1.pri

1.etasje

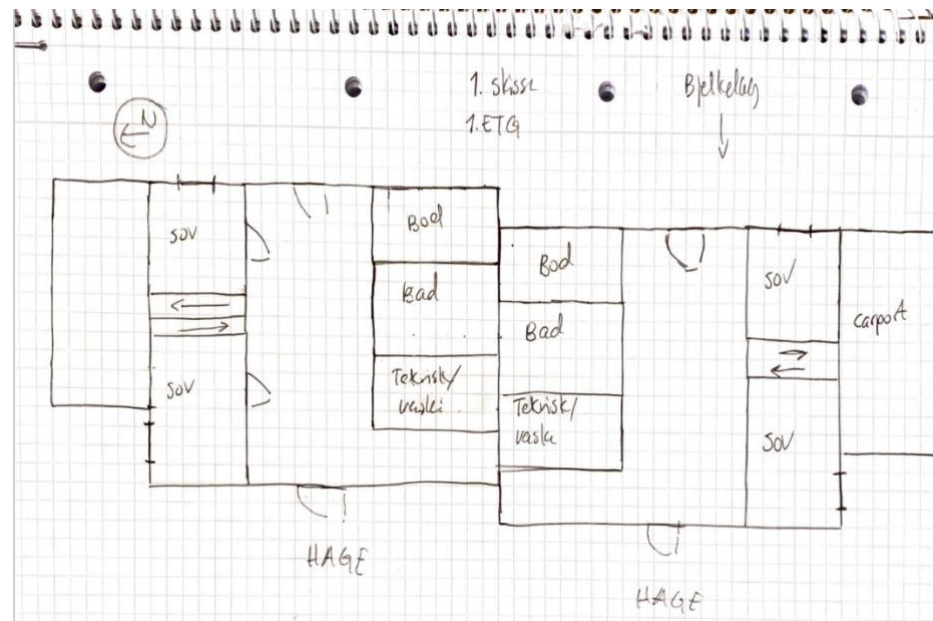
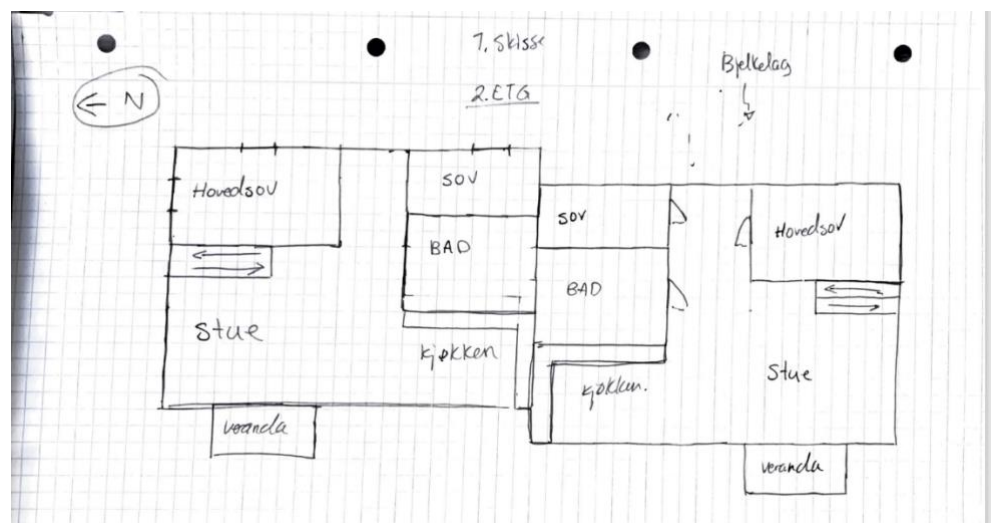
Kommentar RIBFy: Innledende skisser viste et bjelkelag som gikk fra N til S med en bærevegg mellom de to boenhetene. Den reviderte skissen har endret grunnflaten til boenhetene, slik at bjelkelaget går fra Ø til V. Dette sørger for et mindre spenn over særlig stue/kjøkken i 2. etasje. Tanken er i utgangspunktet en noe forskjøvet, speilvendt planløsning som sikrer enkel førsel av særlig VVS. Videre problemer knyttet til ventilasjon og eventuelt lokalt rotert bjelkelag må studeres nærmere.

Soldiagram

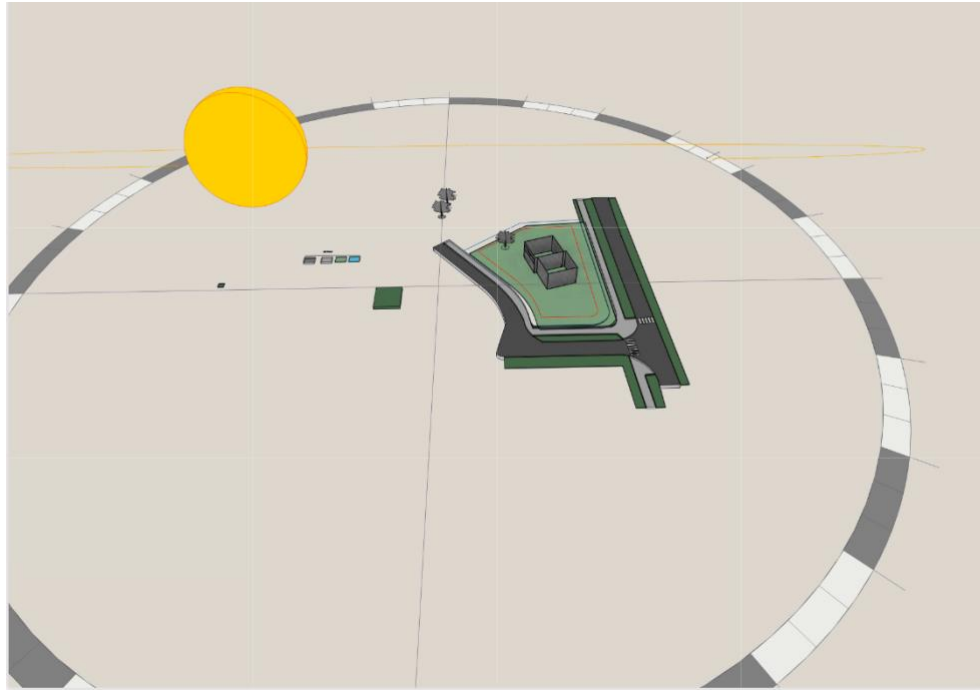
Kommentar: Ved å rotere tomannsboligen noe mot sørøst, vil man få tidligere sol i oppholdsrommene ved sommerstid, samtidig som man utnytter den lave vintersolen ved vinterstid. Dette er en enkel solanalyse tatt i august.

1745, sett fra sør

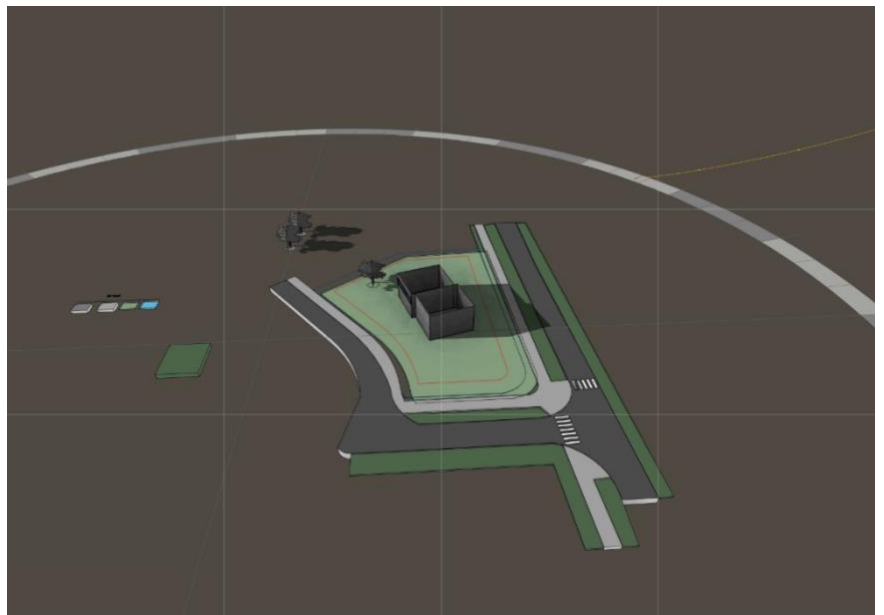
Gode solforhold på ettermiddagen for begge boenheter. Alternativ kan man forskyve den boenhet Sør noe vestover, slik at den også får mer sol mot kvelden.
